ASAAI-006-2015
02-02-2015

**INFORME DE INSPECCIÓN EFECTUADA AL PROYECTO DE REFORZAMIENTO Y NUEVO SERVICIO DE
HOSPITALIZACIÓN DEL HOSPITAL DE LA ANEXIÓN DE NICOYA U.E.2503
DIRECCIÓN DE ARQUITECTURA E INGENIERÍA U.E.4402**

Fotografía 3

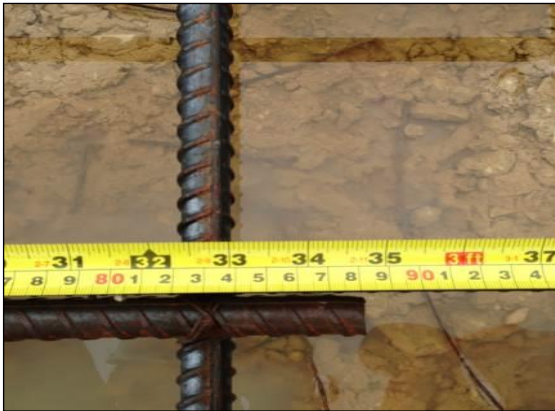
5	Torre Nueva de Hospitalización (entre ejes G-F y 1-8)	Traslapes de varillas (#6) horizontales del lecho inferior de la losa de fundación, son menores a una longitud de 95 cm, según lo indicado en "El	<p>Especificaciones Técnicas del Área Civil: Sección 03 21 00; Acero de Refuerzo:</p>	2-3-4-5

# DEFICIENCIA	ÁREA	CONDICIÓN ENCONTRADA	CRITERIO	# DE FOTOGRAFÍA EN ANEXO 1
		detalle de longitud mínima de traslape y separaciones para vigas y columnas" del plano ST-01.	5. Construcción-5.6 Traslapes y Anclajes Plano Estructural ST-01: Detalle "Longitud mínima de traslape y separaciones para vigas y columnas"	
6	Torre Nueva de Hospitalización (intersección entre eje B y 7)	La dimensión de gancho estándar "LTotal" a 90°, en el refuerzo longitudinal de la columna tipo C-1 (varilla #8), es de 37cm, inferior a una longitud de 41 cm según lo indicado en "El detalle de ganchos estándar", del plano ST-01.	Plano Estructural ST-01: Detalle "Dimensiones de ganchos estándar"	6-7
7	Torre Nueva de Hospitalización (Viga de Fundación Tipo VF-1)	El acero de refuerzo transversal en el tramo central de las Vigas de Fundación Tipo VF-1, está compuesto por aros #4@20cm, según el detalle general "Sección de Viga de Fundación VF1" del plano ST-08. Sin embargo, el detalle específico "Sección 2-2" del plano ST-08 indica #5@12.5cm. En el cuaderno de bitácora, no se observa la consulta por parte del Contratista ni la aprobación por el Ingeniero responsable de la CCSS, para la colocación de aros #4@20cm.	Plano Estructural ST-08: Detalle "Sección de Viga de Fundación VF1" Plano Estructural ST-08: Detalle "Sección 2-2" de la Viga VF-1	8

Fotografía 11

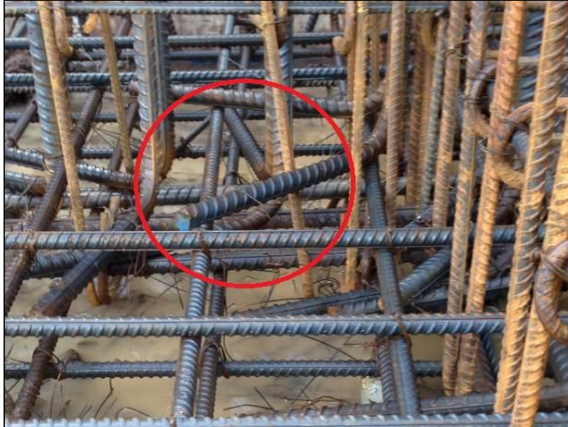
10	Torre Nueva de Hospitalización (Perímetro: ejes A-H-1-8)	El recubrimiento en la parte superior de la losa de fundación es de 2 cm, por cuanto, la longitud de gancho de las barras inferiores se extiende cerca de la superficie de concreto y no cumple con los 5 cm indicados en el plano ST-01.	Plano Estructural ST-01: <i>Detalle "Recubrimiento Mínimo para elementos de concreto reforzado"</i>	10
11	Torre Nueva de Hospitalización (Muro Tipo M-1, sobre el eje 8, entre ejes A y B)	El anclaje de una barra longitudinal en muro M-1 no se extiende hasta el acero inferior de la losa de fundación, disminuyendo la longitud de anclaje.	<p>Plano Estructural ST-08: <i>Detalle "Elevación de Columnas de Nivel 1 a Nivel 2 con confinamiento especial"</i></p> <p>Plano Estructural ST-08: <i>Detalle "Sección 2-2" de la Viga VF-1</i></p> <p>Plano Estructural ST-08: <i>Detalle "Sección 2-2" de la Viga VF-2</i></p>	11
